Fondazione AquaLAB

Osservazioni al Piano d'Ambito ATO4 Cuneese

Le osservazioni presentate in questo documento sono state elaborate dal Prof. Ing. Carlo Ciaponi (Università di Pavia) e dall'Ing. Alessandro de Carli (CERTeT - Università Bocconi) per conto della Fondazione AquaLAB, incaricata da Confindustria Cuneo. Sono stati esaminati i documenti relativi al Piano d'Ambito, elaborati dall'Ente di Governo dell'ATO4 "Cuneese" e adottati nella seduta della Conferenza ATO4 del 11/09/2017.

Figura 1 – Andamento della tariffa media per uso domestico stimata dal Piano do'Ambito

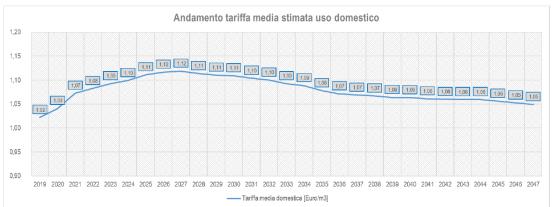
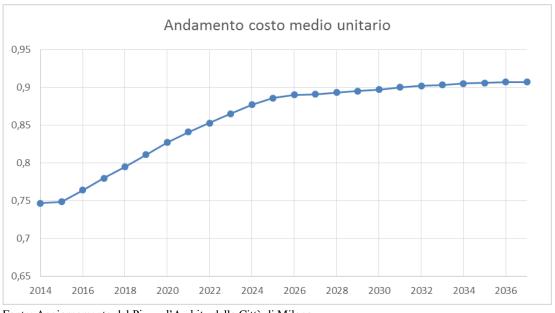
Gli investimenti previsti e la loro evoluzione temporale determina un andamento a campana della tariffa media per uso domestico (Figura 1), partendo da un valore di 1,02 euro/m³ al 2018, per arrivare ad un massimo di poco più di 1,12 euro/m³ nel 2026 per poi diminuire progressivamente ad un valore di 1,05 euro/m³ a fine gestione. Avendo fatto l'ipotesi di consumi idrici costanti, la diminuzione della tariffa porta ad una diminuzione dei ricavi e quindi alla possibilità di investire per il mantenimento in efficienza di tutto il sistema idrico. A titolo di esempio, si riporta l'andamento del costo medio (proxi della tariffa media) per uso domestico previsto dal Piano d'Ambito della Città di Milano. Come si può notare, dopo un periodo di crescita maggiore (fino al 2026), il valore rimane pressoché costante, ma non calante.
